Saksnr: 2020/62577-7**Saksbehandlar:** Knut Helge Olsen

Svar på fråvikssøknad - fv. 609 Heilevang - sikt veg 60100

Bilete 2: Utdrag frå teikningsgrunnlaget m/sikktrekant – Plan og profil avkøyrsla 60100

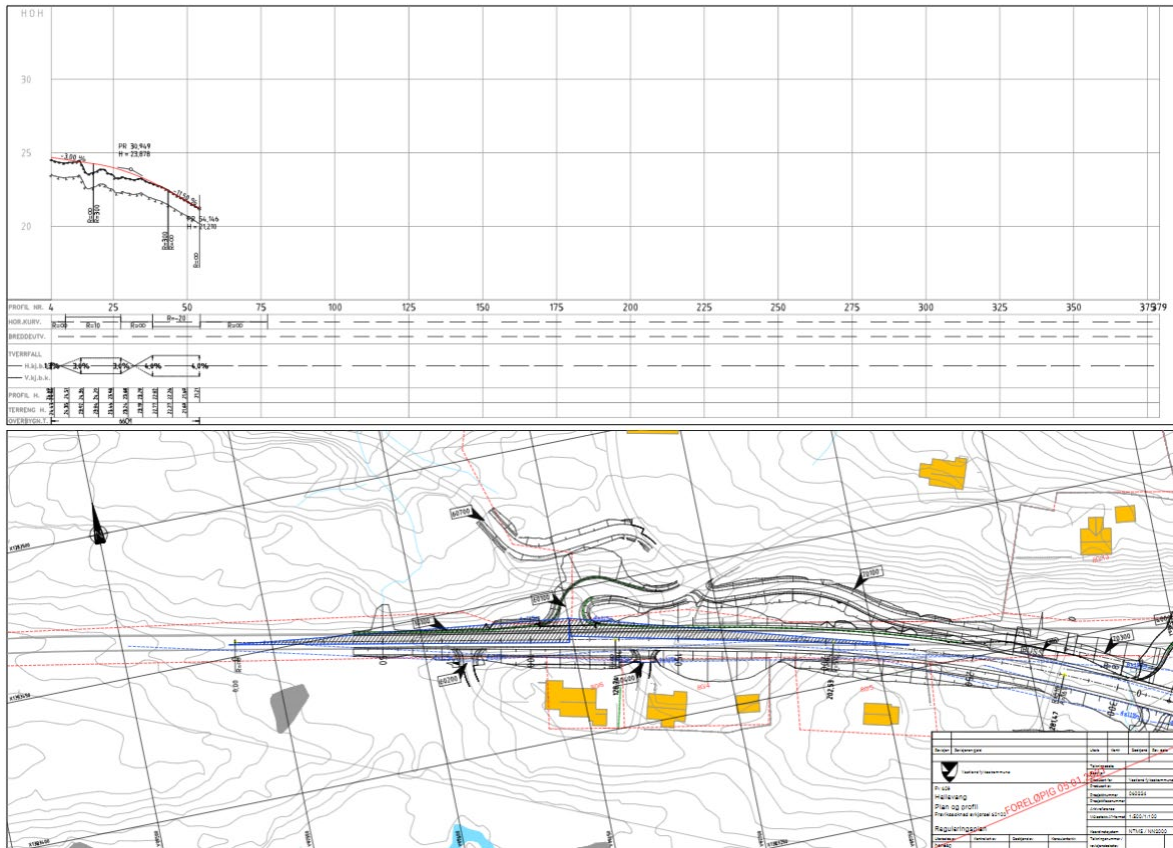
De er under utarbeiding reguleringsplan for skredsikringstunnel mellom Hestvika og Heilevang i Sunnfjord- og Askvoll kommunar. Ved to avkøyrslar vil skinnerekkverk (h=0,75m) for ny fylkesveg vere sikhindrande for avkøyrslene. Dette fråviket gjeld for avkøyrsla 60100 ved Hestvika. Siktsona er teikna 115 meter vestover og austover, 4 meter inn i avkøyrsla.

Denne avkøyrsla vert utbetra for å sikre stigningstilhøve og svingebevegelse inn – og ut på fylkesvegen. Langs fylkesvegen er det behov for rekkverk for å sikre mot utforkøyring. Det er ønskjeleg –og naudsynt å føre rekkverket inn og vidare nedover bakken på vest- nord-vestsida av avkøyrsla pga. bratt sideterreng nedstrøms. Det vil ikkje vere råd å flytte rekkverket ut av siktsona og samstundes tilfredsstillende funksjonen til rekkverket langs fylkesvegen.

I dag er avslutninga av rekkverket nedført til bakken like ved avkøyrsla. Dette er ei dårleg løysing og heller ikkje tillete i dag. Fylkesvegen har fall i vestleg retning, slik at ein i praksis vil sjå over rekkverket i store delar av siktsona vestover.

Prosjektet melder at fråviket vil gje noko dårlegare sikttilhøve for dei som skal ut på fylkesvegen (austover) frå avkøyrsla. Fråviksgruppa sluttar seg til prosjektet si vurdering, men peikar på at prosjektet må arbeide ut ei optimal plassering av rekkverket i høve til sikt og tryggleik.

1. 1. Fylkesdirektør for infrastruktur og veg i Vestland fylkeskommune godkjenner fråvik frå N100, kap. D, pkt. 1.4.2 Siktkrav, for veg 60100. Godkjenning vert gjeve med atterhald om at rekkverket si plassering vert optimalisert i høve til sikt og tryggleik.

Fråviksgruppa ser at det er utfordringar med bratt sideterreng nedstrøms, og at det er behov for å føre rekkverket inn og vidare nedover bakken på vest- nord-vestsida av avkøyrsla. Fråviksgruppa vurderer det som mest tenleg at ein i denne saka sikrar rekkverket sin funksjon, då trafikken elles er moderat til låg. Fråviksgruppa føresett at prosjektet arbeidar ut ei optimal plassering av rekkverket i høve til sikt og tryggleik
